Resolución N° 39010

Ref. Expediente N° NC2021/0008315

Por la cual se resuelve un recurso de reposición

ARTÍCULO PRIMERO: Denegar la patente de invención a la creación titulada **VASO METÁLICO CÓNICO CON MEDIOS DE APILAMIENTO ESCALONADO**. (...)

Figura 5 y 16B de la solicitud	Figuras 5 y 9 del documento D1

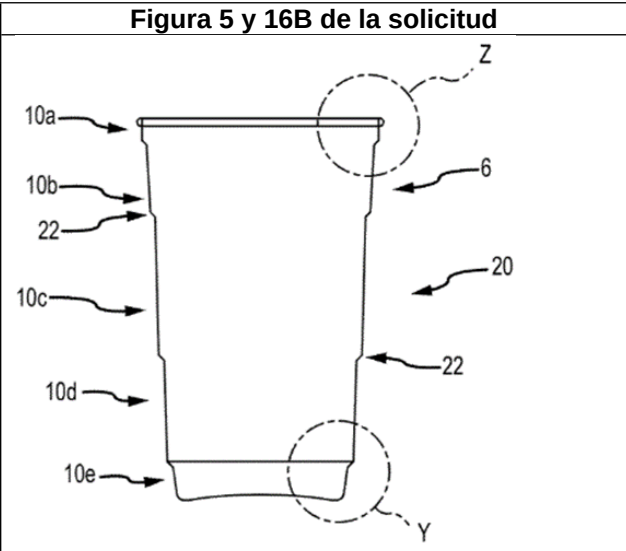
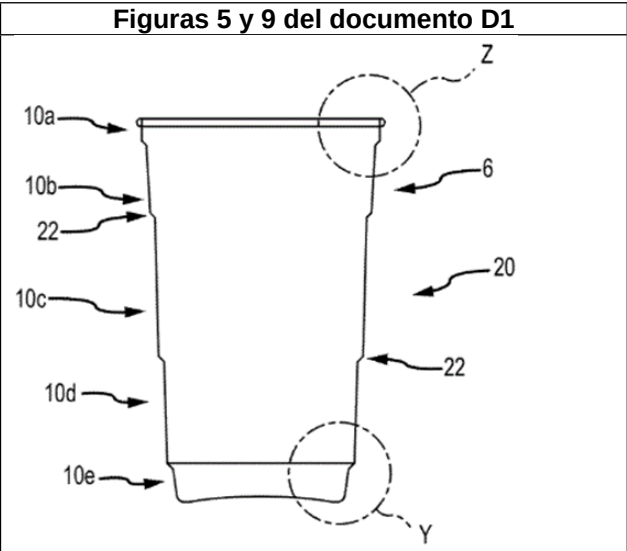
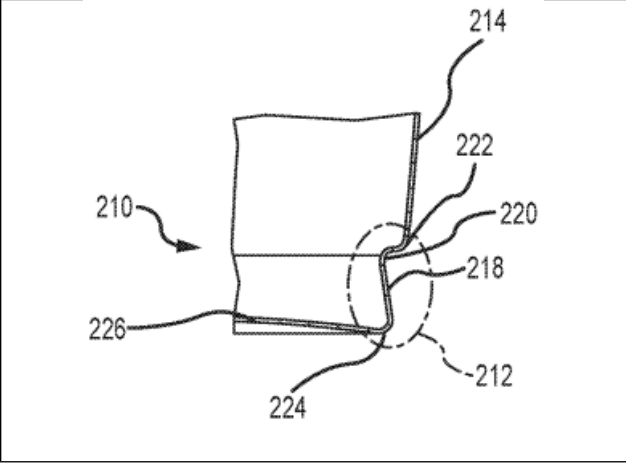
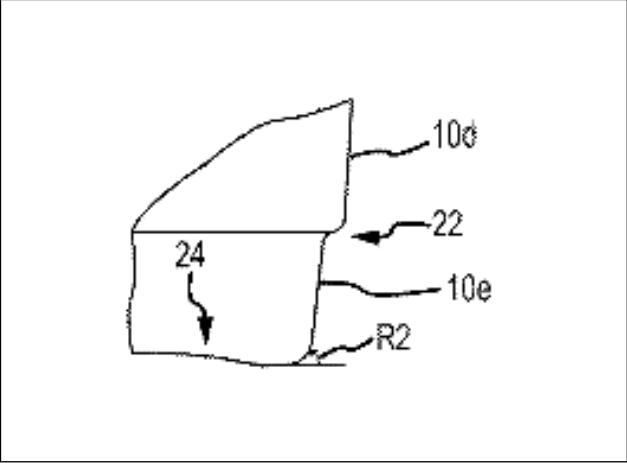
En la Resolución impugnada se estableció que la diferencia entre las características técnicas estructurales del vaso de la solicitud y la copa metálica del documento D1 radica en que el vaso de la solicitud cuenta con una porción abovedada que pasa a una primera curva convexa que comprende un primer radio de entre aproximadamente 0.050 pulgadas (0,127 cm) y 0.20 pulgadas (0,508 cm) característica que el documento D1 no contempla.

Sin embargo, una vez revisadas las enseñanzas del documento D1 se encuentra que la diferencia con el vaso de la solicitud está relacionada con la inclusión de una pared lateral cónica hacia el interior (218) que pasa a una primera curva cóncava que comprende un segundo radio (220) de entre 0.050 pulgadas (0,127 cm) y 0.20 pulgadas (0,508 cm). Es de resaltar que la magnitud de los radios no le proporciona nivel inventivo a la materia reclamada.

Sin embargo, como se mencionó anteriormente la diferencia con el estado de la técnica es la inclusión de una pared lateral cónica hacia el interior (218) que pasa a una primera curva cóncava que comprende un segundo radio (220) por lo que el problema técnico objetivo planteado y solucionado en la resolución impugnada difiere del problema objetivo que pretende resolver la solicitante con la configuración estructural del vaso de la solicitud. En consecuencia le asiste razón a la recurrente en su argumentación, toda vez, que en la Resolución impugnada no se establece claramente las diferencias existentes entre las características del vaso reclamadas y las presentes en el estado de la técnica más cercano.

Ahora bien, teniendo en cuenta que la diferencia hallada en el estudio de patentabilidad que motiva la Resolución impugnada difiere de la existente, esta Oficina pone de presente que el problema técnico objetivo se debe replantear y asimismo resulta necesario hacer nuevamente la valoración de los documentos obrantes en el estado de la técnica válidos y relevantes para hacer un estudio integral y poder verificar que la materia reclamada cumple o no los requisitos de patentabilidad previstos en el artículo 14 de la Decisión 486 de la Comisión de la Comunidad Andina.

Figura 16B de la solicitud	Figuras 9 del documento D1

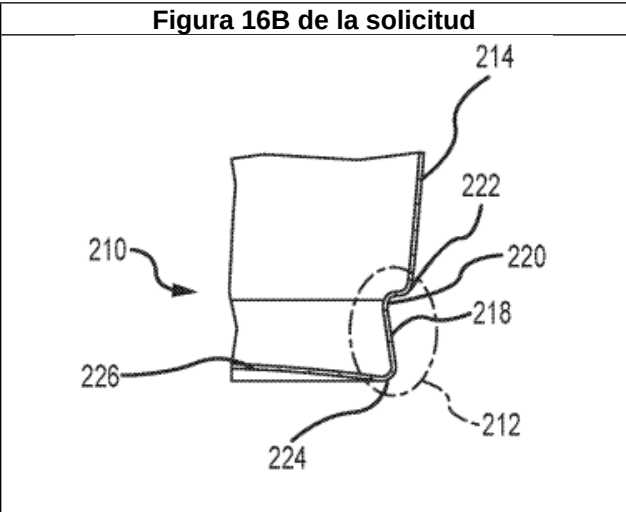
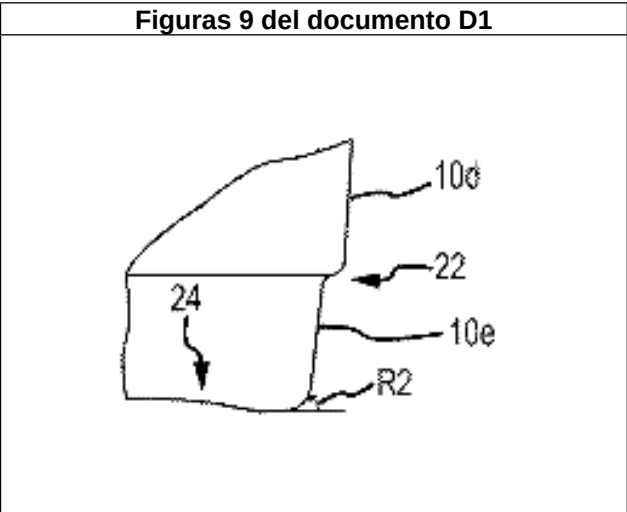
En la Resolución impugnada se estableció que la diferencia entre las características técnicas estructurales del vaso de la solicitud y la copa metálica del documento D1 radica en que el vaso de la solicitud cuenta con una porción abovedada que pasa a una primera curva convexa que comprende un primer radio de entre aproximadamente 0.050 pulgadas (0,127 cm) y 0.20 pulgadas (0,508 cm) característica que el documento D1 no contempla.

Sin embargo, una vez revisadas las enseñanzas del documento D1 se encuentra que la diferencia con el vaso de la solicitud está relacionada con la inclusión de una pared lateral cónica hacia el interior (218) que pasa a una primera curva cóncava que comprende un segundo radio (220) de entre 0.050 pulgadas (0,127 cm) y 0.20 pulgadas (0,508 cm). Es de resaltar que la magnitud de los radios no le proporciona nivel inventivo a la materia reclamada.

Sin embargo, como se mencionó anteriormente la diferencia con el estado de la técnica es la inclusión de una pared lateral cónica hacia el interior (218) que pasa a una primera curva cóncava que comprende un segundo radio (220) por lo que el problema técnico objetivo planteado y solucionado en la resolución impugnada difiere del problema objetivo que pretende resolver la solicitante con la configuración estructural del vaso de la solicitud. En consecuencia le asiste razón a la recurrente en su argumentación, toda vez, que en la Resolución impugnada no se establece claramente las diferencias existentes entre las características del vaso reclamadas y las presentes en el estado de la técnica más cercano.

Ahora bien, teniendo en cuenta que la diferencia hallada en el estudio de patentabilidad que motiva la Resolución impugnada difiere de la existente, esta Oficina pone de presente que el problema técnico objetivo se debe replantear y asimismo resulta necesario hacer nuevamente la valoración de los documentos obrantes en el estado de la técnica válidos y relevantes para hacer un estudio integral y poder verificar que la materia reclamada cumple o no los requisitos de patentabilidad previstos en el artículo 14 de la Decisión 486 de la Comisión de la Comunidad Andina.
